TRX - bez nazwy ;-)
HOMODYNA wg US5MSQ

UWAGA - Zwarcie :(

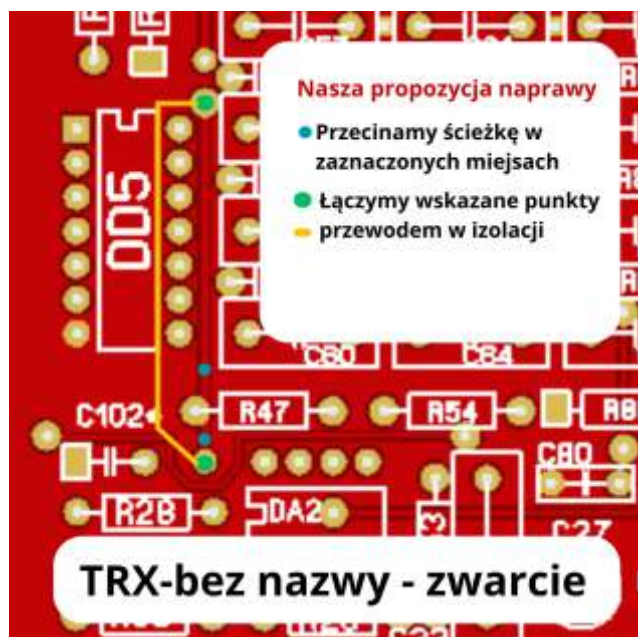
Dzięki czujności oraz uprzejmości Andrzeja SP1RKA informujemy o znalezionym przez Andrzeja błędzie. Błąd wkradł się w kolejnych zamawianych płytkach gdzie jak teraz widzimy zmienił się przebieg jednej ze ścieżek co spowodowało zwarcie z padem od rezystora R47. Skutkuje to pojawieniem się 9VDC na 7 wyprowadzeniu DA 2
Za utrudnienia przepraszamy i jeszcze raz dziękujemy Andrzejowi SP1RKA za przesłanie cennych informacji.
